3. 堤防強化、耐越水堤防化*との最適組み合わせ

(1) 流域委員会の意見と整備局の見解

図-14 桂川 水位縦断図(現況河道における戦後最大水位等)

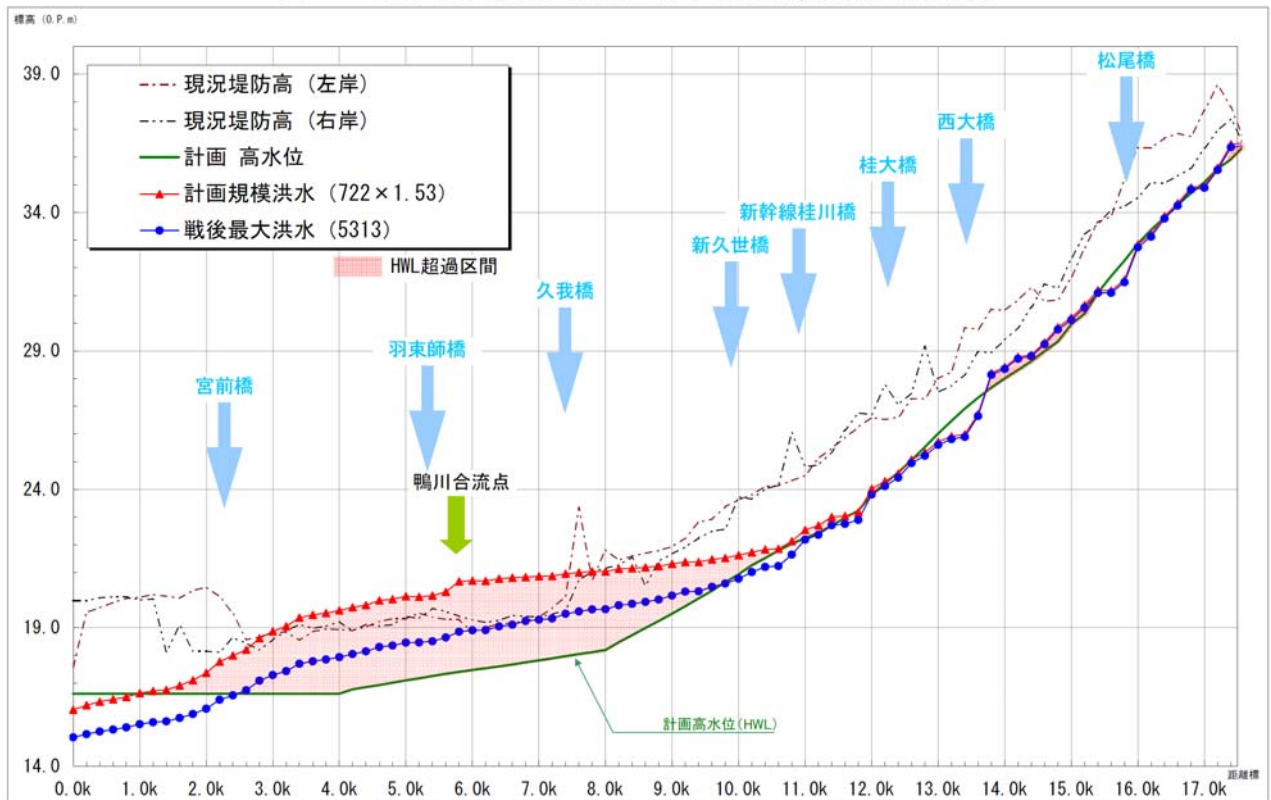
桂川は未だ河道の能力が極端に小さく、桂川では戦後最大洪水に対してもHWLを長い区間で大きく超える状況となっていることを踏まえると（平成16年23号台風時にもHWLを超えている）（図-14）、本川の堤防を強化する対策より、河道改修等水位を下げる対策を最優先して進めるべきである。

図-15 洪水時

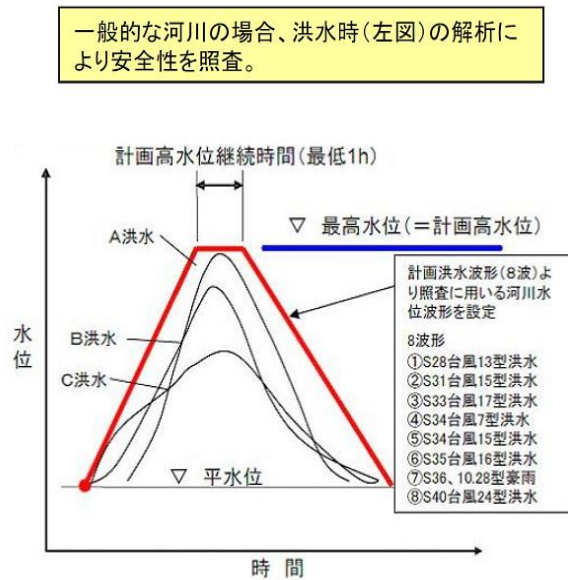
一方、宇治川については、琵琶湖後期放流により他支川に比べて長時間高水位が継続する。このため、通常より厳しい条件で安全性の照査を行うとともに、対策が必要とされた区間では、より信頼性の高い堤防強化を行う必要がある（図-15、図-16）。

天ヶ瀬再開発完成時までには全て完成していなければならない対策であり、工程の整合を図る必要がある。

図-19 計画規模を超えた場合のHWL超過延長

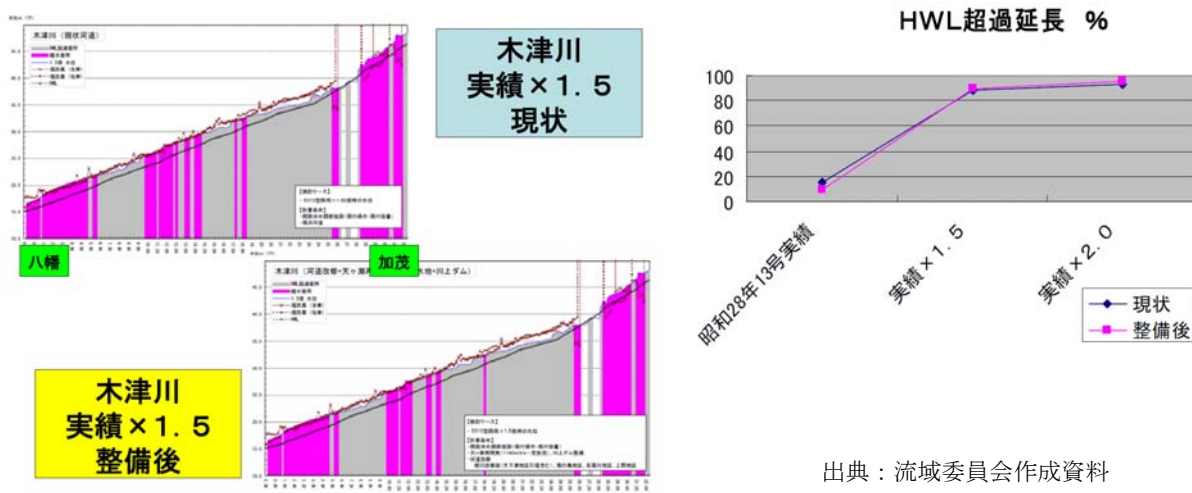
整備後の方が計画規模を超過する洪水に対しHWLを超える延長が長くなるという意見もあるが(図-19)、計画規模以下の洪水においては全川に渡ってダムの水位低減効果があることは事実であり、前提条件を明らかにした上で議論することが必要と考えられる。
